日本原燃株式会社、東北電力株式会社、東京電力株式会社およびリサイクル燃料貯蔵株式会社は、原子力施設の安全性に関する説明性のさらなる向上を図るため、下北半島の太平洋側に位置する大陸棚外縁について、この地形を形成した地下深部の地質構造に関する調査を実施してきた。
 調査の結果、大陸棚外縁における海底地形、海底の地質および地下深部の地質構造に関するデータを取得でき、データに基づく地質構造等に関する事業者の評価を取りまとめた。
 なお、本評価は、海底地形面調査、海上音波探査および採泥調査の結果（平成25年12月17日お知らせ済み）に加え、地球深部探査船「ちきゅう」による海上ボーリング調査、海陸統合探査等の結果を踏まえ、最終的な評価として取りまとめたものである。

調査結果を踏まえた事業者評価

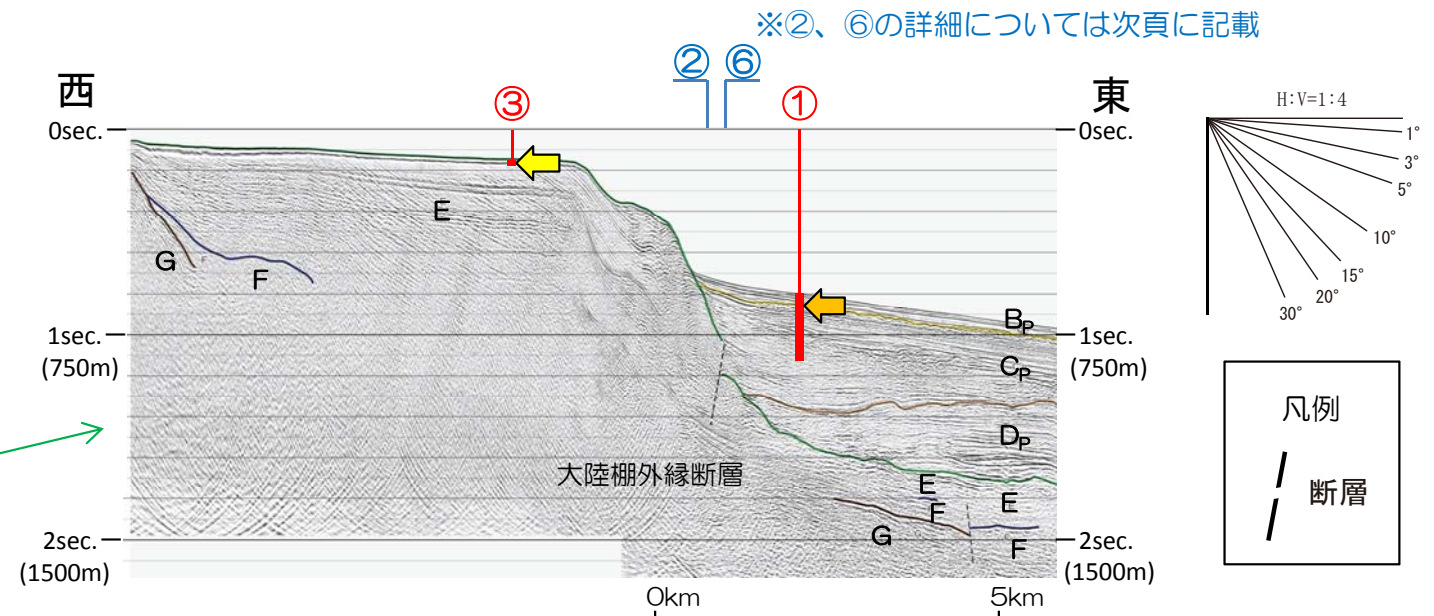
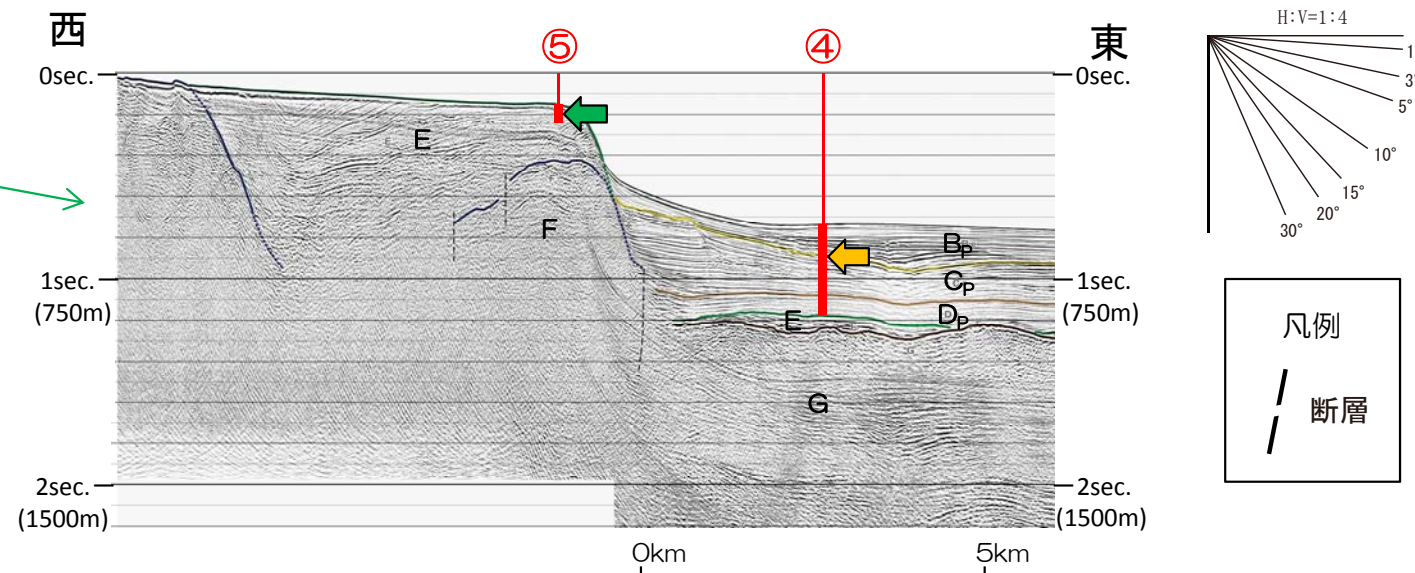
『ボーリングコアの分析結果を踏まえ、大陸棚外縁における各地層の年代は妥当であると考えられる。』

5. 海陸統合探査結果

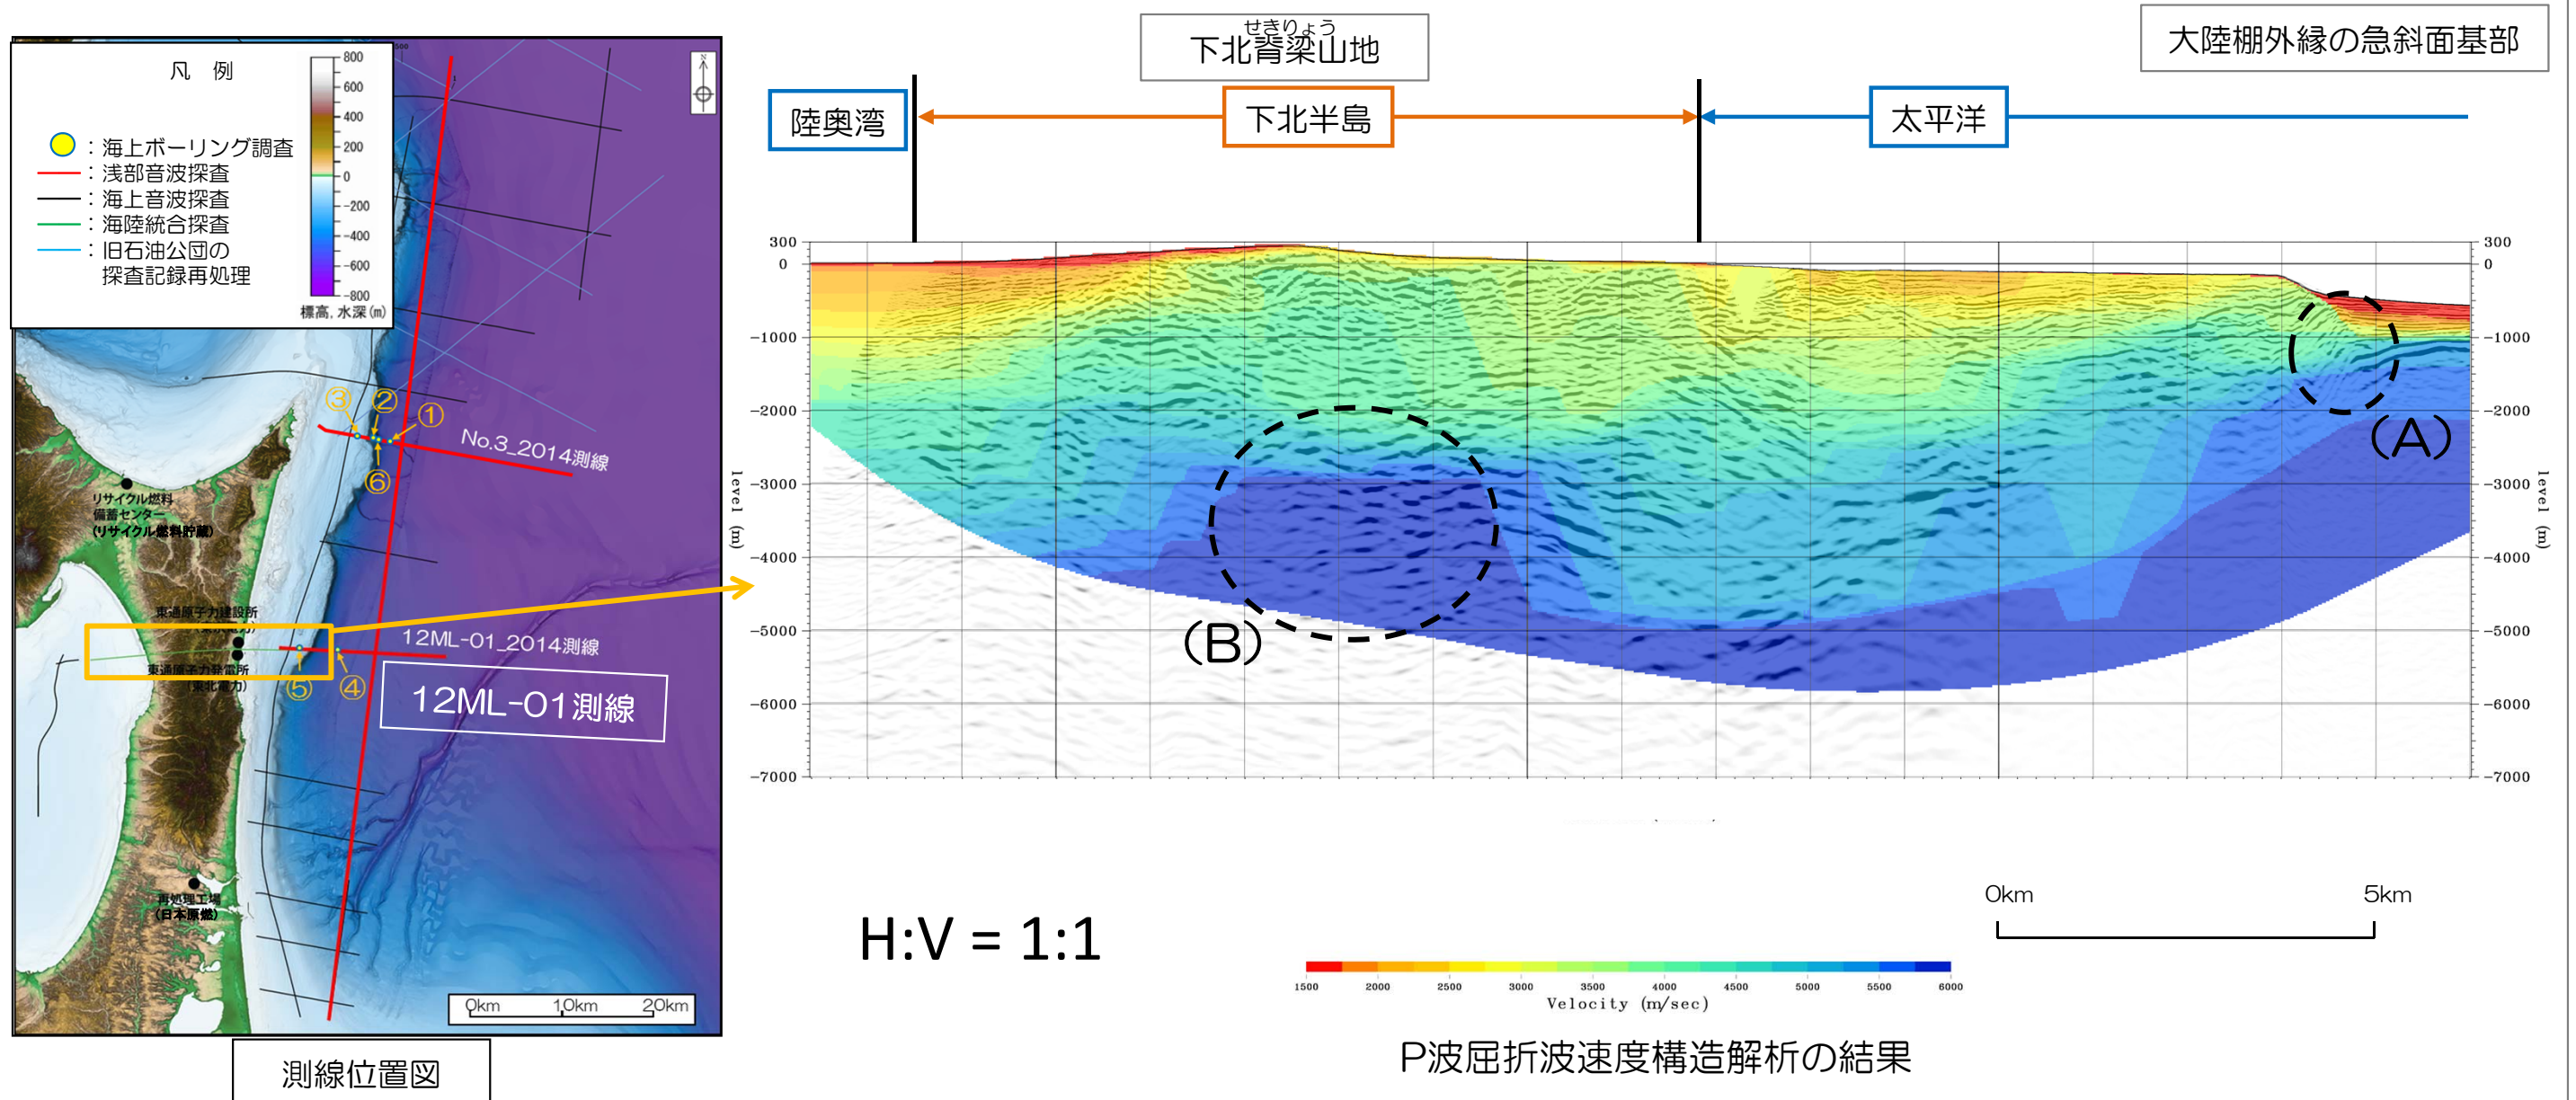
- ・『海陸統合探査断面の速度構造や反射断面の客観性は高められたものと考えられる。』
- ・『現状における海陸統合探査断面の地質構造解釈は、これまでの地質データを総合の上、なされたものであるが、復元性まで考慮された地質構造発達史には至っていないと考えられる。したがって、今後、新たな知見の収集や地質構造発達過程に関する解析的な検討についても取り組み、復元性を考慮した構造発達史の構築を目指していただきたい。』

【12ML-01測線】
 (反射断面は平成24~25年度に深部構造把握のために実施した海上音波探査結果)

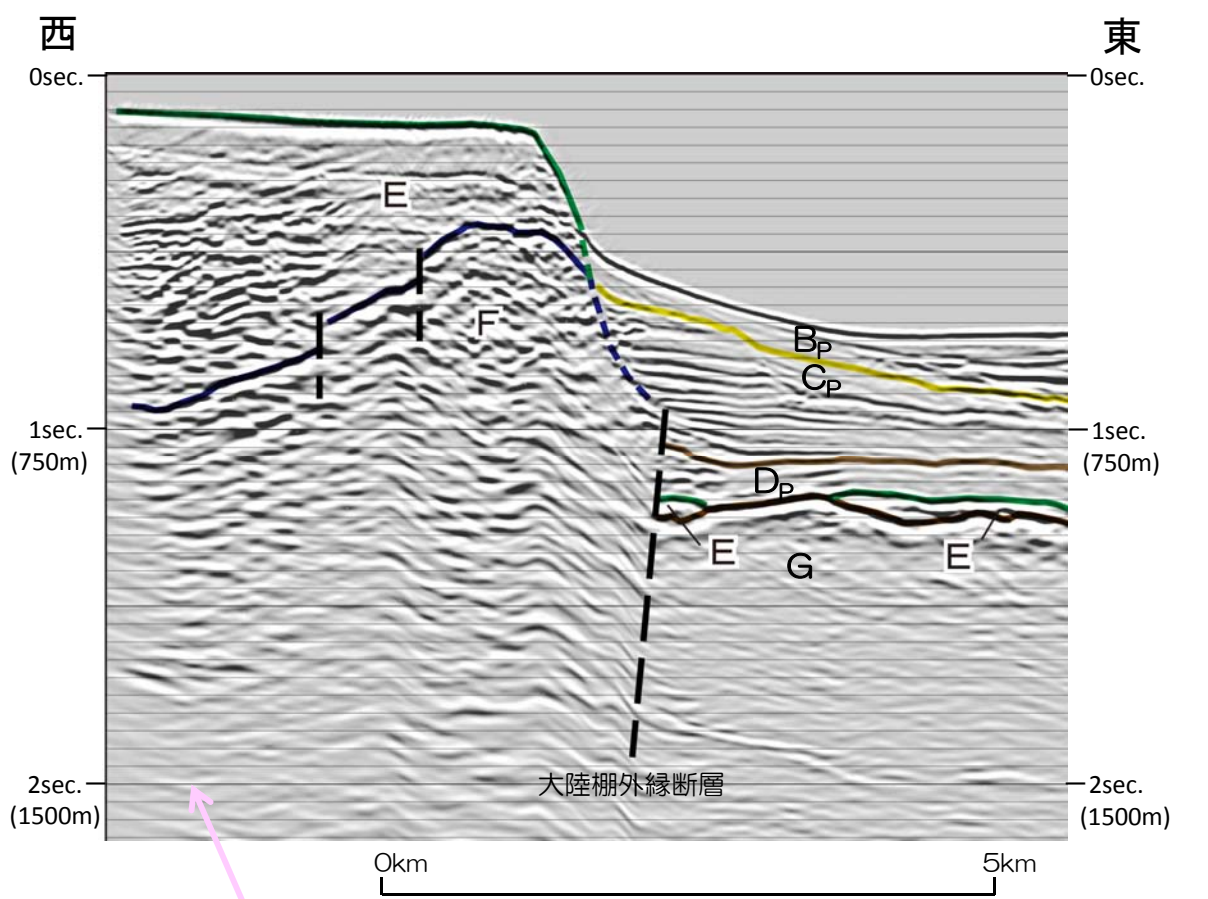
■ 第三者委員会からのコメント（平成26年度第3回会合、平成27年2月25日開催）
 『海上音波探査でとらえられる精度においては、海上ボーリングを含めたこれまでの地質データを総合すると、大陸棚外縁断層はE層堆積時には西落ちの正断層として活動し、D_p層堆積時には西上がりの逆断層として活動し、C_p層上部堆積時にはその活動が終息していたとする解釈は妥当である。』
